Vysvětlení, změna nebo doplnění zadávací dokumentace č. 52

Název veřejné zakázky	UK – Výstavba Kampusu Albertov – Biocentrum
Druh a režim veřejné zakázky	Veřejná zakázka na stavební práce zadávaná v nadlimitním režimu
Profil zadavatele	https://zakazky.cuni.cz/
Evidenční číslo ve VVZ	Z2023-018663

V aktuálním výkazu výměr VV_REV05 – KAMPUS ALBERTOV - BIOCENTRUM.xlsx list „BCA D.5.1 - PS_1“ – položka Germicidní zářič (651 ks).

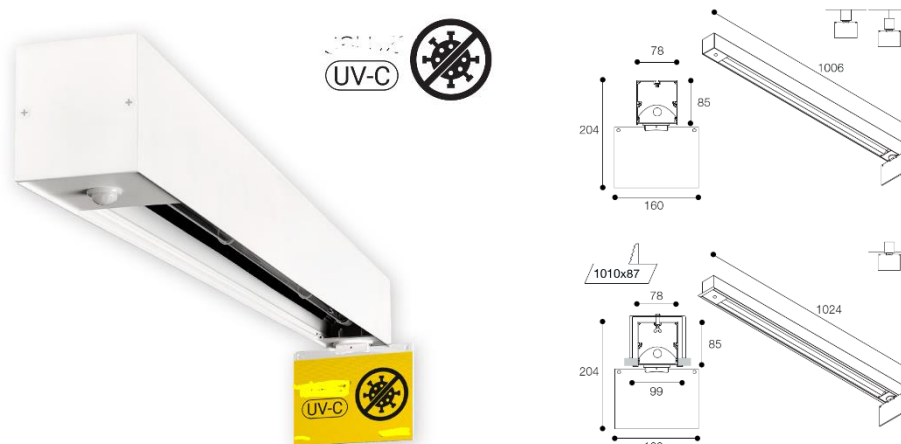
Žádáme o podrobnější specifikaci této položky, protože jsme nikde v projektové dokumentaci bližší parametry nenalezli. Námi oslovení dodavatelé nedokáží dle nynějšího popisu ve výkazu výměr a absenci bližšího popisu v projektové dokumentaci tuto položku řádně ocenit.

Specifikace svítidla je uvedena v rámci popisných parametrů svítidel a výkazu výměr na listu osvětlení.

Jedná se o položku A.G1.01 – UV-C 75W, D.1.4_TZB - Ve specifikacích svítidel – OSV 4_01_SP Specifikace OSV.

V rámci VV REV06 bude pol. č. 33 z listu „BCA D.5.1 - PS_1“ zrušena.
